IR.271.2.1.2023

ODPOWIEDZI NA PYTANIA WYKONAWCÓW**Pytania nr 1 z dnia 08.03.2023 r.**

Pytanie 2

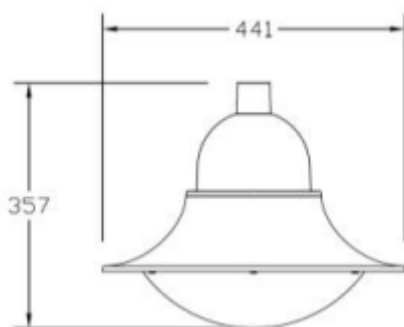
Zamawiający w PFU zamieszcza specyfikację techniczną opraw typu parkowego, w której określa oczekiwaną formę i wymiary opraw. Czy Zamawiający zaakceptuje oprawy o formie i wymiarach jak poniżej?

Odpowiedź: Zamawiający akceptuje wizerunek oprawy jako zbliżony do wskazanego w PFU, natomiast Zamawiający nie akceptuje w niniejszym postępowaniu opraw o wymiarach mniejszych niż wskazane dopuszczalne odchylenie (-10%) w PFU. Tak więc zaproponowana przez Wykonawcę oprawa o wymiarach 441 x 357 nie odpowiada minimalnym wymaganiom zawartym w PFU dla opraw parkowych.
